GUTACHTEN

zum Gesuch um Rahmenbewilligung für ein SMA-Endlager am Wellenberg

Mai 1996

Figur 2-1: Überblick über die Gesamtanlage

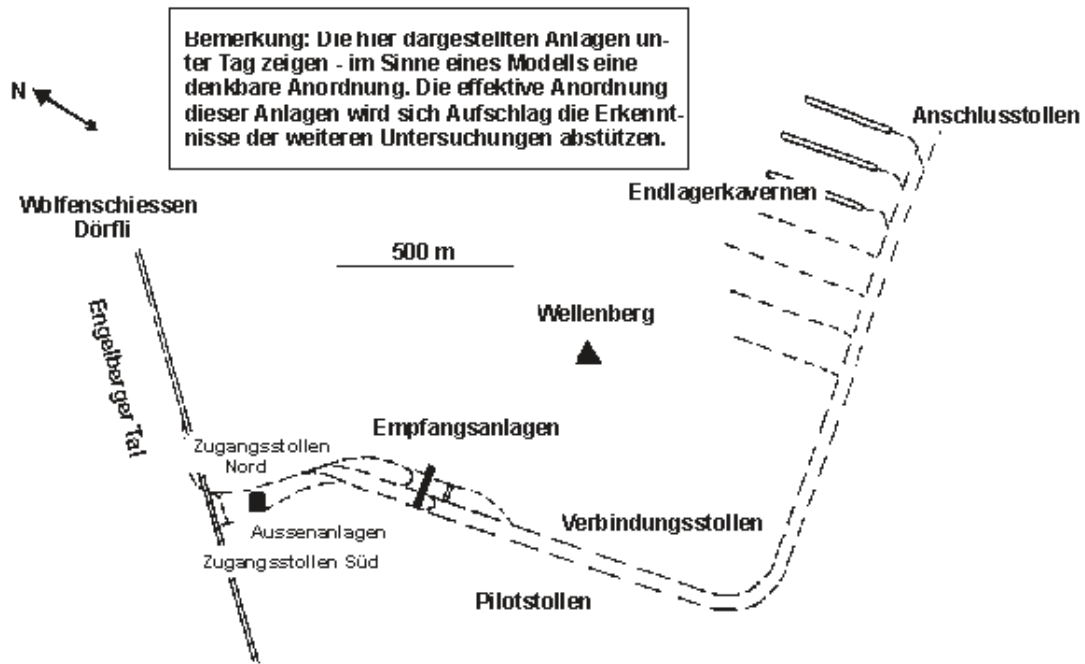
Gemäss gegenwärtiger Planung bestehen die Untertagebauten aus einer Empfangsanlage mit Umschlags-, Betriebs- und Hilfsanlagenkavernen und einer Reihe von Endlagerkavernen (vgl. Fig. 2-1). Diese Anlageteile sind durch zwei Stollen erschlossen. Lediglich die Lage der zwei Stollenportale ist zur Zeit definitiv festgelegt. Ein Stollen soll vorgängig als Sondierstollen vorgetrieben werden, um die geologischen, hydrogeologischen und felsmechanischen Verhältnisse im Endlagerbereich erkunden zu können. Die Resultate dieser Erkundungen dienen dem Festlegen der Bauverfahren für die Untertagebauten, der Anordnung der Endlagerkavernen und der Überprüfung der Parameter für die Sicherheitsanalyse. Der andere Stollen dient dem Betrieb. Als weiteres wichtiges Bauwerk zwischen Endlager und Aussenwelt ist das Lüftungsbauwerk auf dem Gebiet von Bettelrüti. Gegenwärtig sind dort ein separates Zu- und Abluftbauwerk vorgesehen. Der Gesuchsteller behält sich als Alternative vor, das Zuluftbauwerk im Portalbereich zu integrieren.

Verdünnung

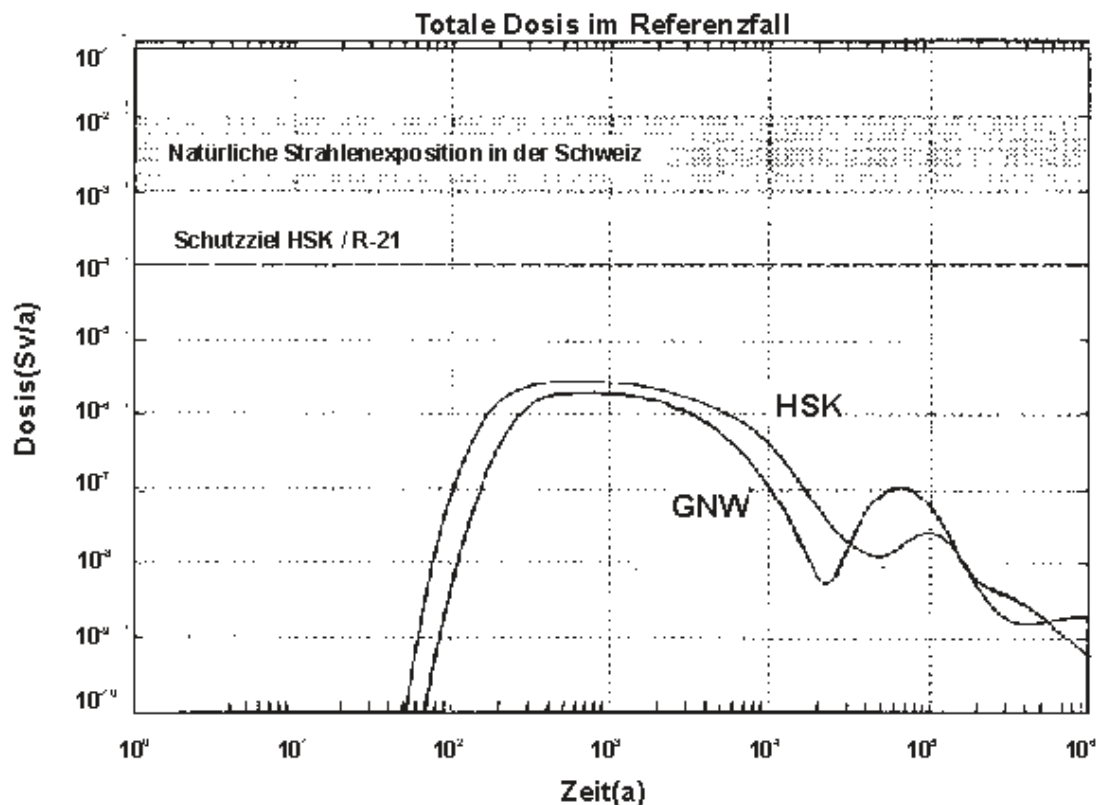
Im Referenzfall findet die Exfiltration des kontaminierten Wassers im lokalen Aquifer des Engelberger Tals statt. Der Gesuchsteller geht von einer mittleren Wasserführung dieses Aquifers von 0,1 m³/s aus. Er untersucht als Parametervariation den Fall, wo die Verdünnung kleiner (Trockenklima) ist als im Referenzfall. Weitere Parametervariationen betreffen die Werte der Sorptionskonstanten im Biosphärenmodell. Als alternative Modellansätze betrachtet der Gesuchsteller auch die Exfiltration in die Rutschmasse Altzellen und in die Hanglage im Tal des Secklisbaches. Die Verdünnung in den lokalen Grundwässern dieser alternativen Exfiltrationsgebiete ist wesentlich kleiner als im Engelberger Tal; die für diese Modellansätze berechneten Dosen sind deshalb höher.

Die HSK stuft die vom Gesuchsteller angenommene Wasserführung des lokalen Aquifers des Engelberger Tals als nicht konservativ ein. In den Gesuchsunterlagen [4] wird für den betreffenden Talabschnitt je nach Pegelstand eine Wasserführung von 0,01 bis 0,10 m³/s angegeben. In einer dort zitierten Messreihe, welche das Jahr vom Juli 1990 bis Juli 1991 erfasste, wurde ein hoher Grundwasserpegel während insgesamt weniger als 4 Monaten gemessen. Die HSK benützt deshalb in ihren Berechnungen als Jahresmittel den vorsichtiger gewählten Wert von 0,05 m³/s.
